锡地铁地保函〔2023〕48号

关于华扬路与规划道路交叉口西北侧地块出让 轨道交通保护意见的函

华扬路、规划道路交叉口西北侧地块与地铁1号线平面关系图

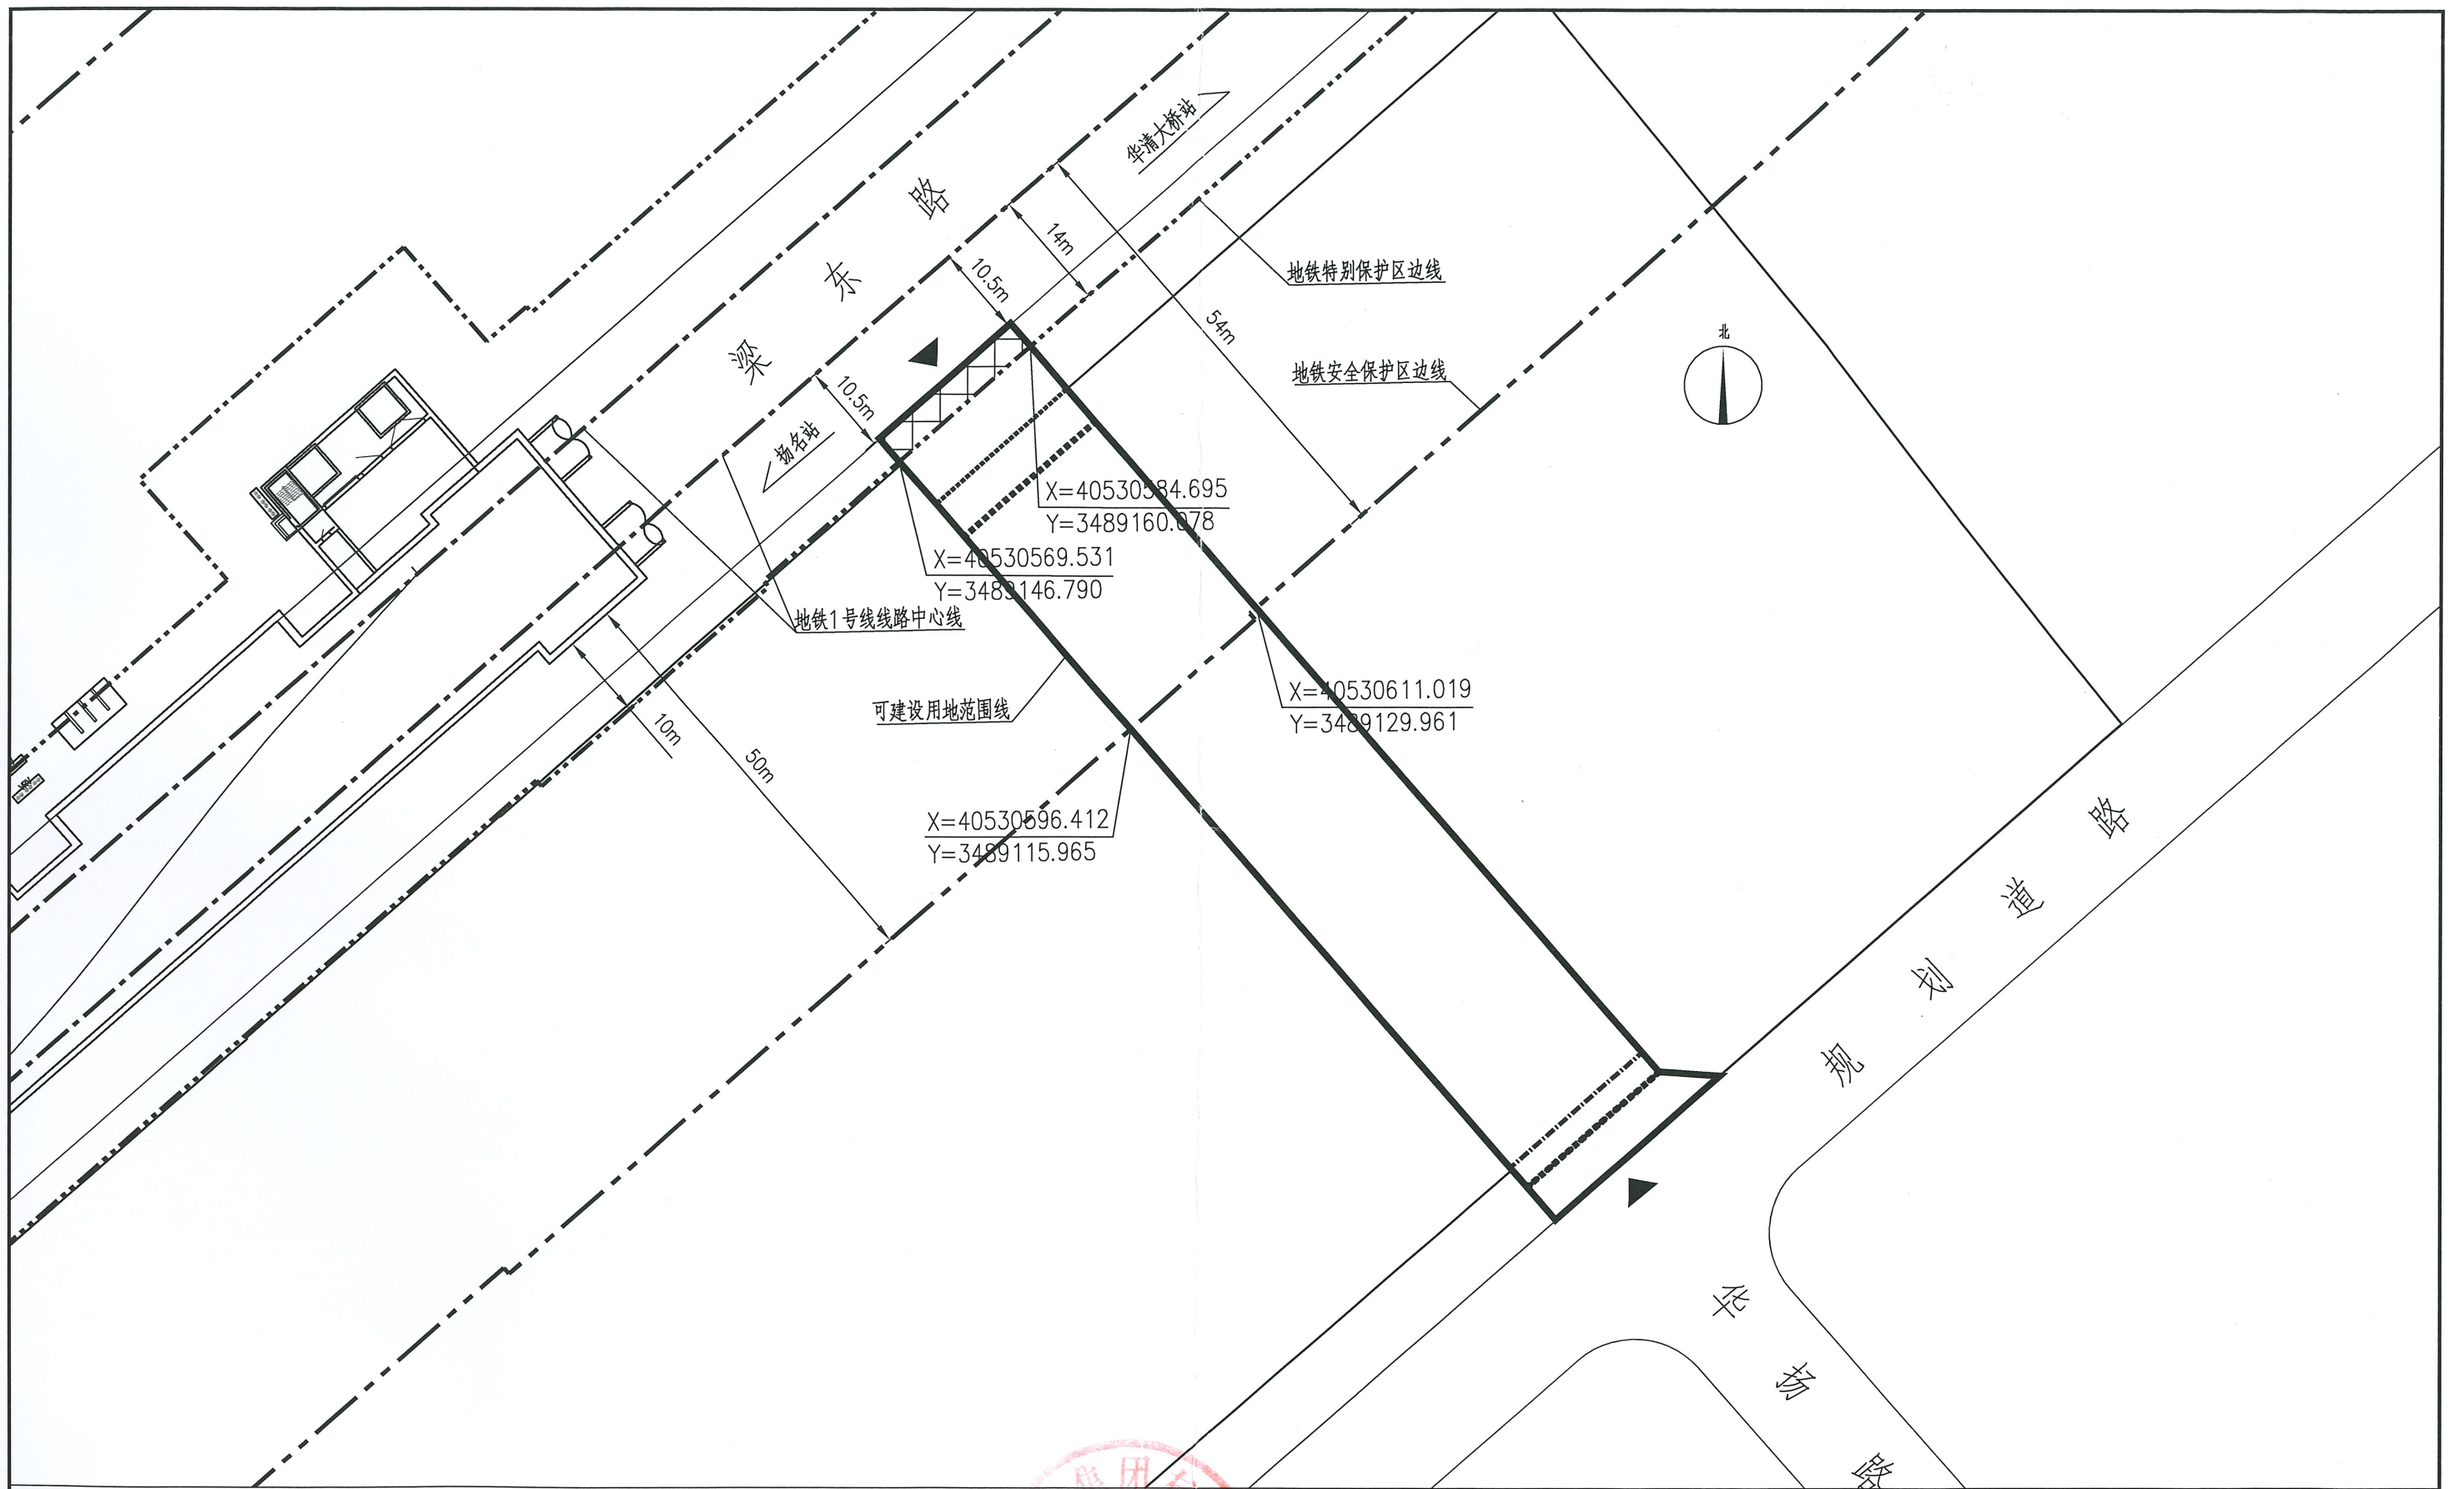
华扬路与规划道路交叉口西北侧地块（以下简称“该地块”）位于地铁线路的安全保护区及特别保护区内。该地块可建设用地范围线内涉及地铁特别保护区的，我公司已在附图中采用网格进行标识。

根据《无锡市轨道交通条例》关于安全保护区的管理规定，地块开发建设单位应当事先书面征求地铁集团的意见；地块内实施方案（包括围墙、出入口、管线等附属设施）与轨道交通设施之间应满足结构安全退距、消防、环评等技术要求；在特别保护区内除《无锡市轨道交通条例》第二十六条规定允许的建设活动

外，不得进行其他建设活动；地块开发建设单位应当分析、论证施工活动对轨道交通设施的影响，制定轨道交通设施安全保护方案，并经地铁集团同意后，按照方案进行施工。
